**ZIE BIJZONDERE
VOORWAARDE(N)**

TUINGEVEL
Nieuwe Toestand SCHAAL: 1/50

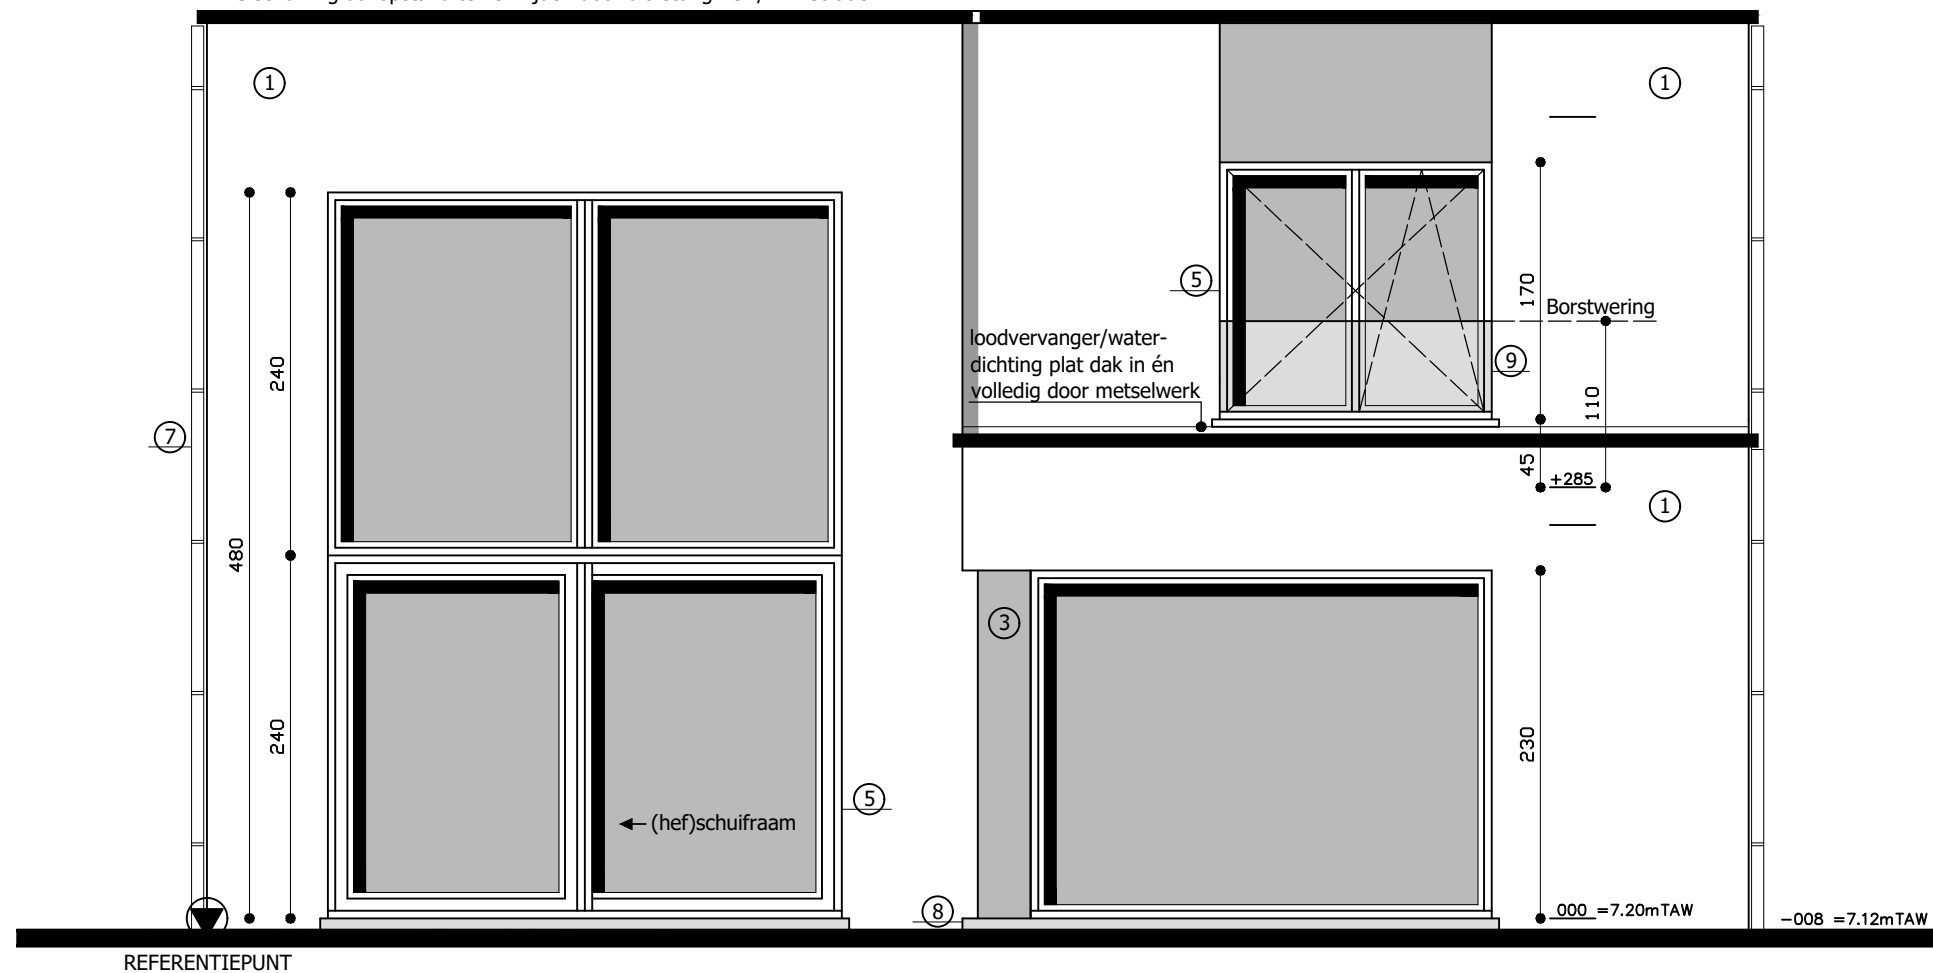
alu-profiel/dakrandprofiel min.2cm verwijderd van gevelafwerking (gevelsteen)
+min.3cm vertikaal overlappend met gevelafwerking, kleur in overleg+kleur betonplex (18mm)
conform kleur alu-dakrandprofiel+dakopstand in gewapend beton (Buildwise/WTCB) om
verschuiving dakopstand te vermijden door uitzetting PUR/PIR-isolatie
